Acuerdo 924 Por el cual se aprueba la incorporación del cambio en los límites de generación y absorción de potencia reactiva de las unidades de la planta de generación Porce III y las respectivas curvas de carga

924

2 Febrero, 2017

Curva de cargabilidad Unidades 1, 2, y 3 de Porce III:

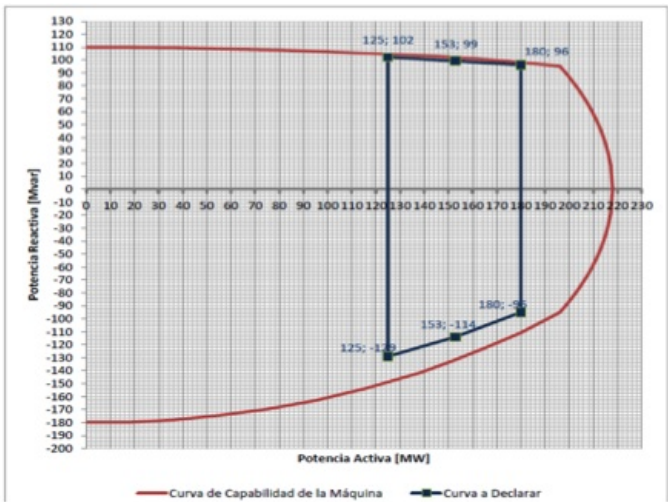
Aprobar la declaración de una nueva curva operativa de carga de las unidades de la planta de generación Porce III, en las que se define la capacidad para entrega y absorción de potencia reactiva de la unidad en

función de la potencia activa generada.

Parámetros a declarar unidades 1, 2, y 3 de Porce III

Sobreexcitación		Subexcitación	
P [MW]	Q [Mvar]	P [MW]	Q [Mvar]
125	102	125	-129
153	99	153	-114
180	96	180	-95

Curva de cargabilidad unidad 4 Porce III.

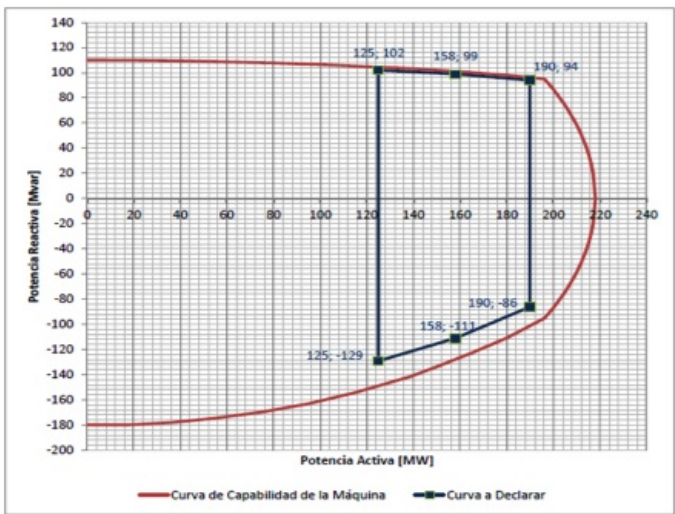
Parámetros a declarar unidad 4 Porce III.

P [MW]	Q [Mvar]	P [MW]	Q [Mvar]
125	102	125	-129
158	99	158	-111
190	94	190	-86
